ADDENDA 15

Émis le : 26 mars 2025

C0004301 / 21-028 Rénovation intérieure (pavillon médical Duff), CFI IF 2020, Ernst

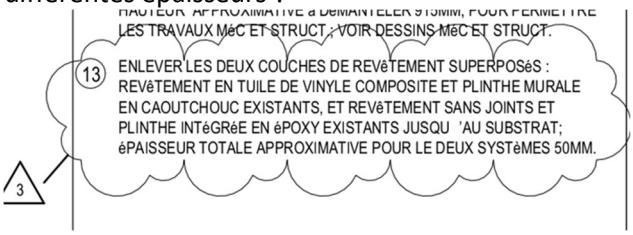
3.	Étant donné que nous devons démolir plusieurs épaisseurs de plancher existantes (10 mm et 50 mm), serait-il possible de clarifier si nous devons prévoir seulement une couche mince pour la préparation du plancher ou si nous devons ajuster (chapes) différentes épaisseurs ?

Se référer à l'addenda à venir.
